Notulen Zuidas - G&S, PI 59

Van: 5.1.2.e
Aan: 5.1.2.e ; 5.1.2.e ; 5.1.2.e ; 5.1.2.e
Onderwerp: FW: beoordeling memo Aveco de Bondt en rapport Wareco - PI59
Datum: donderdag 2 december 2021 9:50:29
Bijlagen: [image002.png](#)
[image005.png](#)

Op 7 mei jl. hebben wij van u een reactie ontvangen naar aanleiding van de eerder verzonden reactie op het Definitief Ontwerp van Prinses Irenestraat 59-61. Naast een schriftelijke reactie zond u ons ook een hernieuwde versie van het Definitief Ontwerp ter toetsing toe.

Definitief ontwerp drainage en regenwaterafvoer Prinses Irenestraat 59 Amsterdam

Figuur 2: Plattegrond van souterrain verdieping na uitbreiding. Uitbreidingen ondergronds zijn geel en blauw aangegeven. De parkeergarage (groen) aangegeven bevindt zich boven de grondwaterstand.

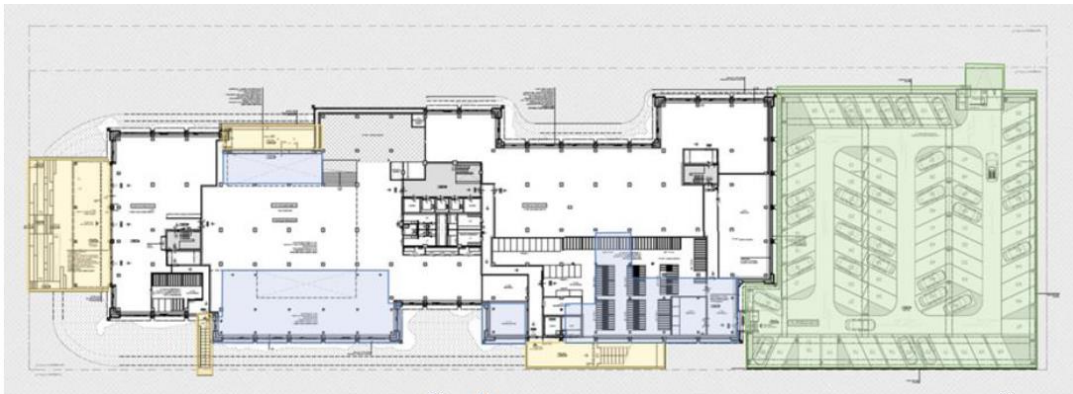
Daarnaast zijn de blauwe en gele delen niet klein t.o.v. het pand. Als ik het opmeet dan is het blauwe deel (rechtsboven) al bijna 300 m². En dan komt de rest daar nog bij. Het gaat hier dus om een uitbreiding met een grote kelder al zijn ze wel opgeknipt. Ik weet niet of er jurisprudentie is maar volgens mij mag je dit als 1 werk beschouwen, en dus 1 grote kelder. Jij kent die regels beter dan ik. Voor een grote kelder is een geohydrologisch rapport nodig en dat is dit rapport van Aveco niet. Wat knullig is, is dat de afbeelding in het rapport (hieronder weergegeven) andersom is weergegeven. In werkelijkheid ligt het groene deel (parkeerkelder) aan de rechterzijde. Voor het juiste bepalen van de stroming op de kavel, in relatie met grondwaterneutraal bouwen, is een juiste weergave van de werkelijkheid wel gewenst.

De Schuine lijn

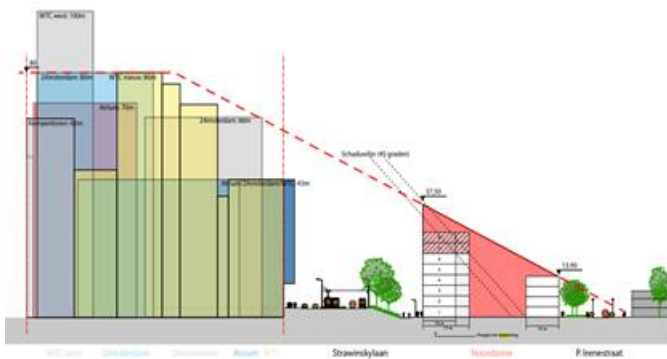
De schuine lijn (hieronder) is een begrip dat voortkomt uit het uitvoeringsbesluit Strawinsky. Deze lijn is kaderstellend bij nieuwe ontwikkelingen. Dit betekent dat iedere nieuwe ontwikkeling getoetst wordt op deze schuine lijn en doorkruisings hiervan niet wordt toegestaan. In de planning van het Sloop Nieuwbouwproject van WTC hebben we deze lijn ook expliciet opgenomen in de bouwplannen op het kader van P 59. Het is echter anders. Hier vindt geen nieuwbouw plaats en vindt een transformatie van bestaand vastgoed plaats. Hiermee is het formeel geen nieuwe ontwikkeling en is toetsing aan deze schuine lijn niet aan de orde en beroepen we ons op de bezonningsrichtlijnen.
